Dibattito pubblico  
Tratta Codogno - Piacenza  
Raddoppio della linea Codogno - Cremona - Mantova

**Raddoppio della linea  
Codogno - Cremona - Mantova**

**TRATTA CODOGNO- PIADENA**

**Oggetto:** RADDOPPIO FERROVIARIO CODOGNO-PIADENA: Osservazioni al Progetto di Fattibilità Tecnica ed Economica della tratta Piadena Cremona (LOTTO 2) in relazione all'ipotesi di realizzazione di nuova sede a doppio binario in variante.

Tavola 6a: Cappella De' Picenardi (soluzione sottopasso)

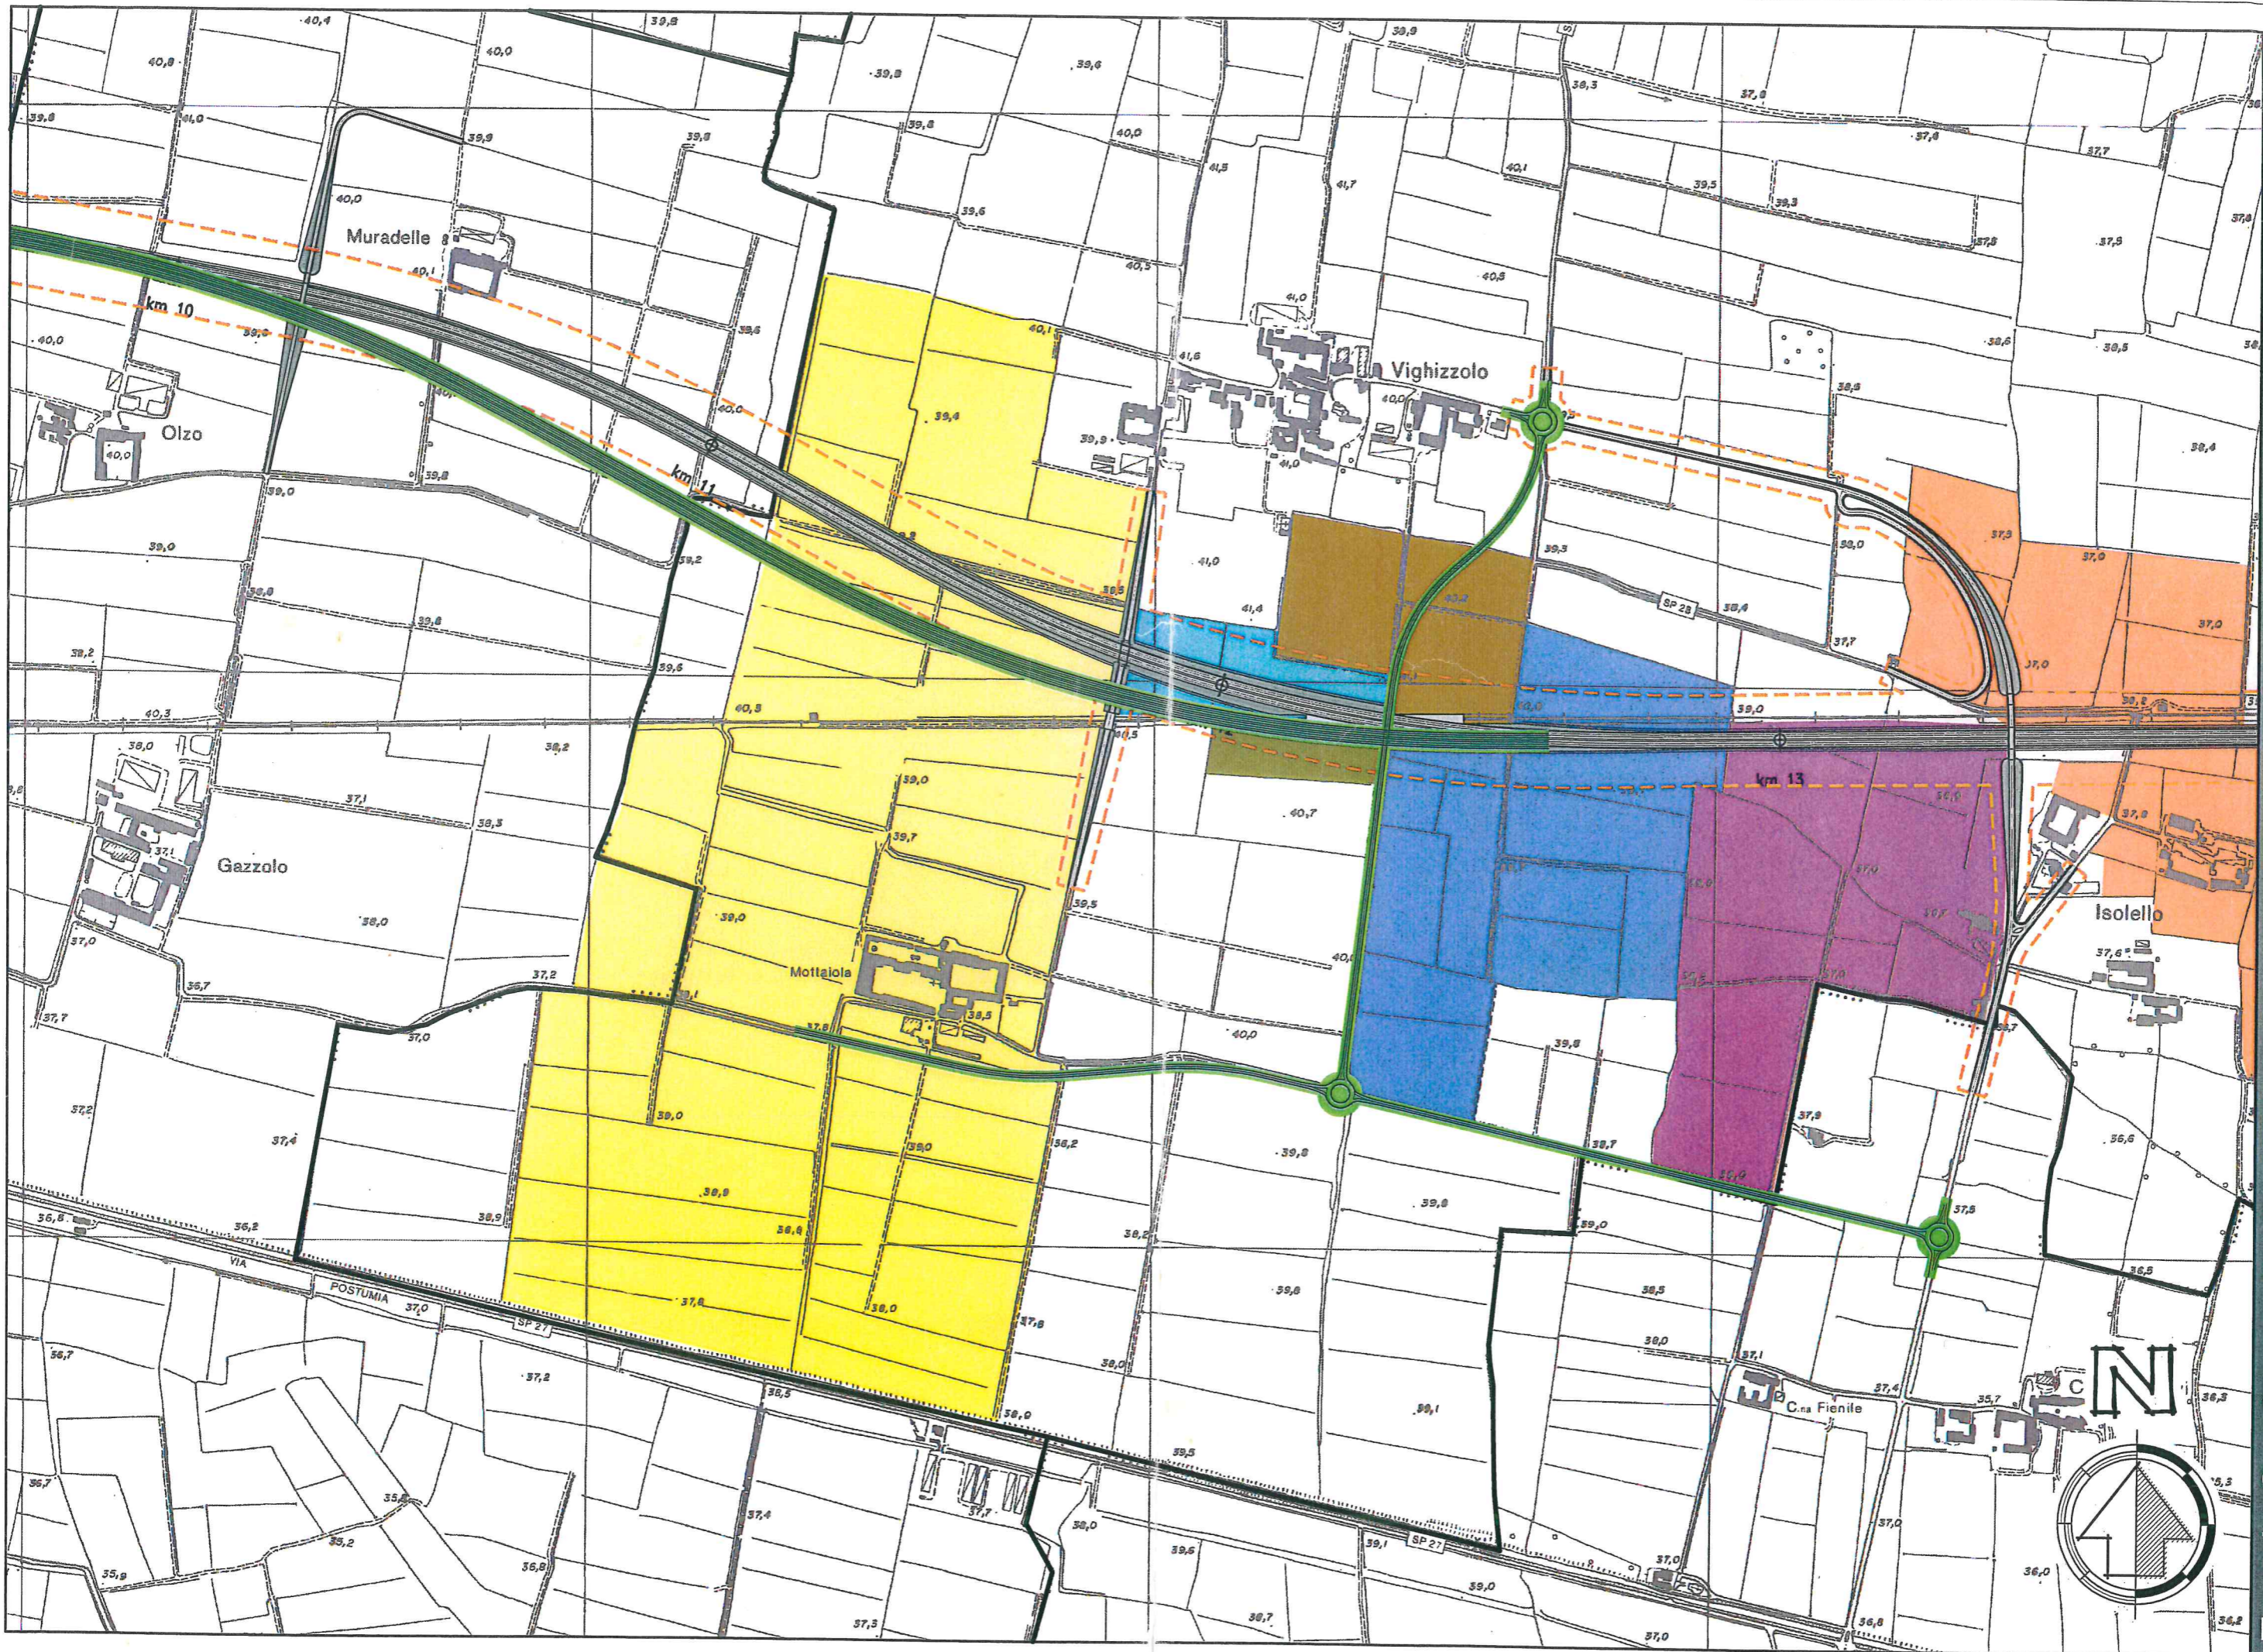
- Facendo seguito ad un incontro effettuato in loco con funzionari da Voi incaricati, in merito al cavalcavia ferroviario previsto nella relazione tecnica descrittiva al punto 5.4 NV17, che prevede la realizzazione di una nuova viabilità di collegamento tra la frazione Vighizzolo a nord dell'asta ferroviaria e la frazione di Mottaiola a sud, siamo ad evidenziare che il passaggio proposto, oltre a devastare in modo permanente i terreni di nostra proprietà e diretta conduzione, in modo irreversibile, genererebbe anche ripercussioni sull'intera regimazione e scorrimento delle acque all'interno della rete scolante esistente. Il passaggio proposto appare irrazionale, ed in contrasto con precedenti progettualità, quali l'autostrada regionale Cremona Mantova, che in una revisione di progetto proponeva un passaggio più ad est, con una diversa intersezione con la SP 28 all'altezza di Isoello, come da planimetria che si allega. Chiediamo pertanto che venga riconsiderata la progettualità, rimarcando il fatto che le nostre richieste sono apparse ai più, come condivisibili e fattibili.
